SZPITAL UNIWERSYTECKI NR 2 IM. DR JANA BIZIELA W BYDGOSZCZY
85-168 BYDGOSZCZ, UL. UJEJSKIEGO 75

Dotyczy: postępowania o udzielenie zamówienia publicznego prowadzonego w trybie przetargu nieograniczonego na wykonanie robót budowlanych w Szpitalu Uniwersyteckim nr 2 im dr Jana Bizuela przy ul. Kornela Ujejskiego 75 w Bydgoszczy polegających na przebudowie pomieszczeń w celu wykonania pracowni rezonansu magnetycznego 1,5T.

ODPOWIEDZI NA PYTANIA

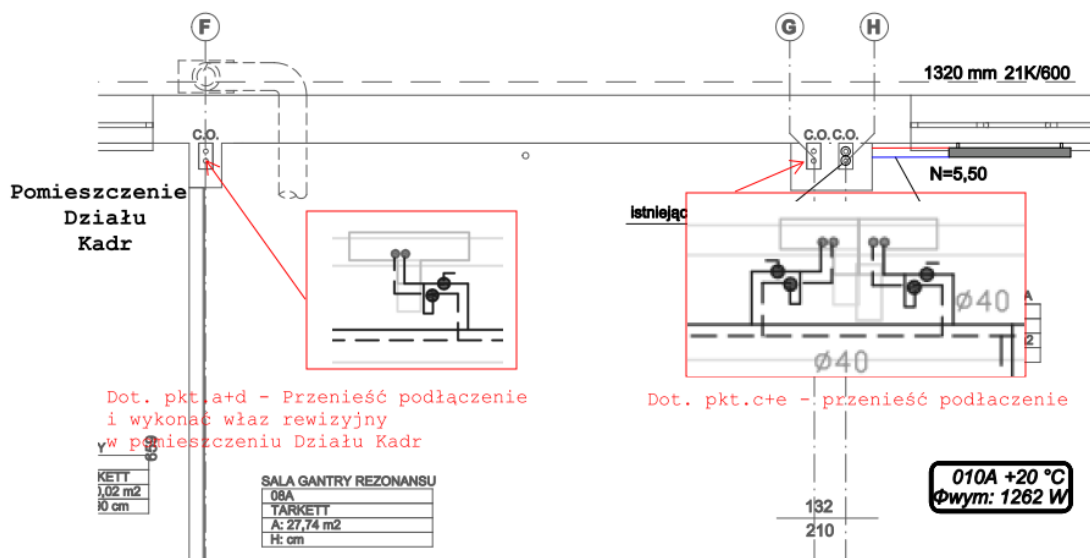
W załączniku 1A do SIWZ dot. branży sanitarnej w pkt.2 (str. 7) widnieje zapis:

„Instalacja centralnego ogrzewania: w związku z brakiem dostępu do pionu instalacji c.o. po zainstalowaniu rezonansu w pomieszczeniu 08A należy przedtem wykonać n/w prace instalacyjno-budowlane:

a) Odkryć istniejącą rewizję przy pionie c.o. nr „F”, odciąć instalację zasilająco-powrotną do istniejącego poziomu i wspawać się do poziomu c.o. w pomieszczeniu Działu Kadr(...)

c) Odkryć istniejącą rewizję przy pionie c.o. nr „G”, odciąć instalację zasilająco-powrotną do istniejącego poziomu i wspawać się do poziomu c.o. w pomieszczeniu 010A

d) Zamontować na pionie nr F zawory podpionowe: regulator różnicy ciśnień o śred. 15 mm-ust. 5,0lPa, zawór równoważący o śred. 10 mm – ust. 2,5 obr.

e) Zamontować na pionie nr G zawory podpionowe: regulator różnicy ciśnień o śred. 15 mm-ust. 5,0 kPa, zawór równoważący o śred. 10 mm – ust. 2,2 obr.”

Proszę o zamieszczenie stosownych rysunków (rzuty, rozwinięcia) i wytłumaczenie jak rozumieć prace, które miały zostać wykonane wg tego zapisu: czy chodzi o podłączenie grzejnika 80/600/1320 do pionu „G”? w przypadku pionu „F” nie są widoczne żadne przewody ani też pomieszczenie Działu Kadr, czy są to piony nowoprojektowane?

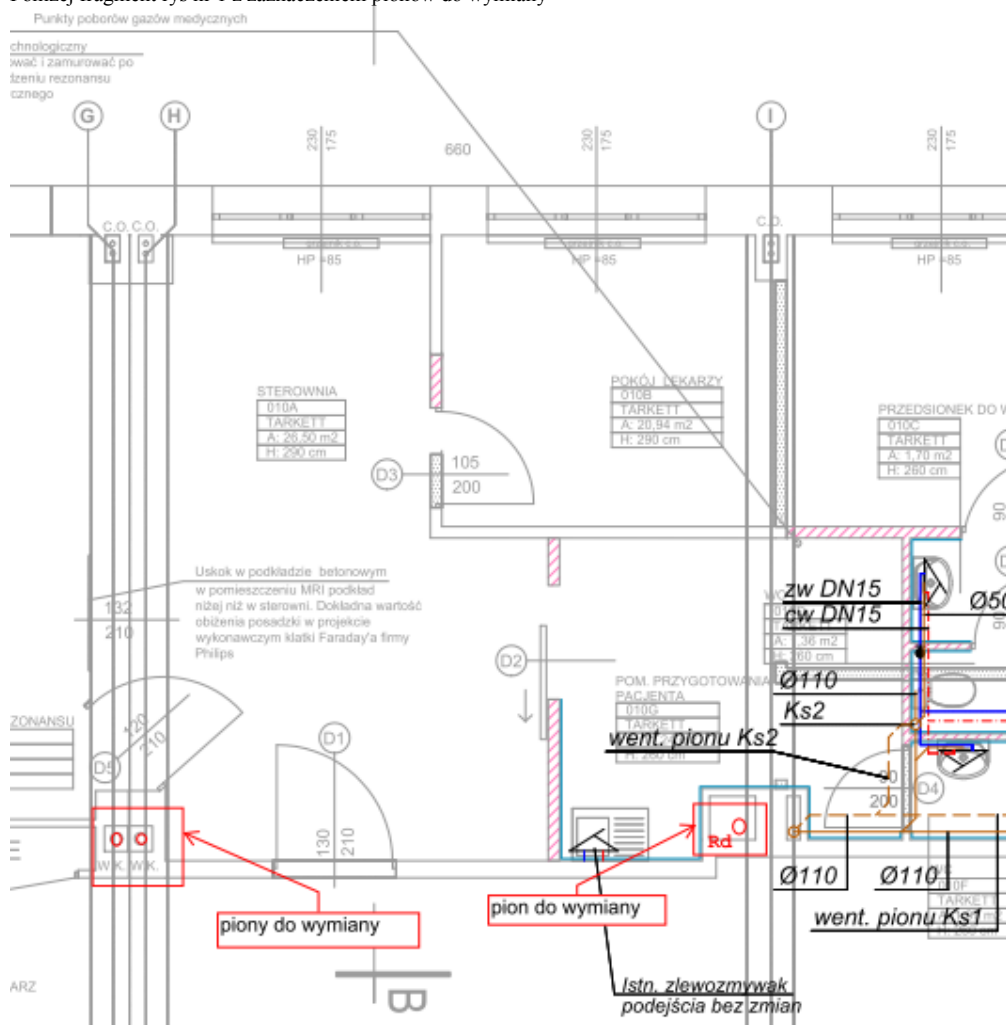
W załączniku 1A do SIWZ dot. branży sanitarnej w pkt. 2 (str. 13) widnieje zapis:

„- w pomieszczeniu nr 010D wymienić pion kanalizacyjny od poziomu -0.10 m posadzki do poziomu stropu +0.10m, połączenie szczelne za pomocą uszczelki z montażem rewizji.

- w pomieszczeniu nr 010G wymienić pion kanalizacji deszczowej od poziomu -0.10m posadzki do poziomu stropu +0.10m, połączenie szczelne za pomocą uszczelki z montażem rewizji z koszem osadczym

- w pomieszczeniu nr 010E wymienić pion kanalizacyjny szt. 2 od poziomu -0.10m posadzki do poziomu stropu +0.10m, połączenie szczelne za pomocą uszczelki z montażem rewizji”

Proszę o zamieszczenie rysunków z wyrysowanymi pionami, podlegającymi wymianie (widoczny jest tylko pion kanal. Sanitarnej w pomieszczeniu 010D)

Proszę też o podanie wysokości pomieszczenia, którego dot. inwestycja lub zamieszczenie rysunków rozwinięcia wod-kan.

Piony kanalizacyjne i pion deszczowy podlegające wymianie widoczne są na rysunku nr 1. Zgodnie z rysunkiem pomieszczenie jest wysokości 290 cm

Poniżej fragment rys nr 1 z zaznaczeniem pionów do wymiany

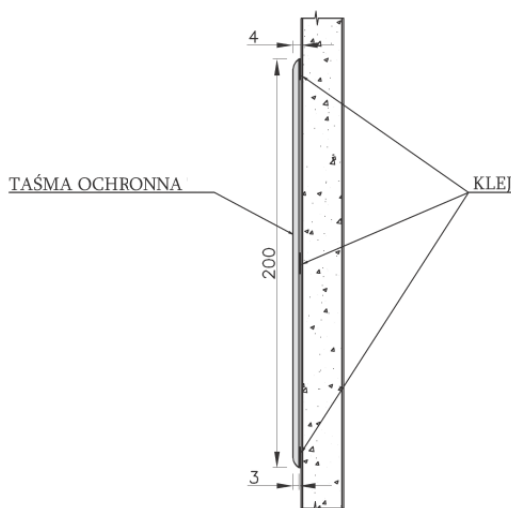
Proszę podać przykładową odbojnicę ścienną.

Poniżej przykładowe rozwiązanie:

Wymagane parametry techniczne nie gorsze niż:

- minimalna grubość nie mniejsza niż 3 mm
- zaokrąglone wykończenia poziome
- minimalna szerokość (wysokość) 200 mm
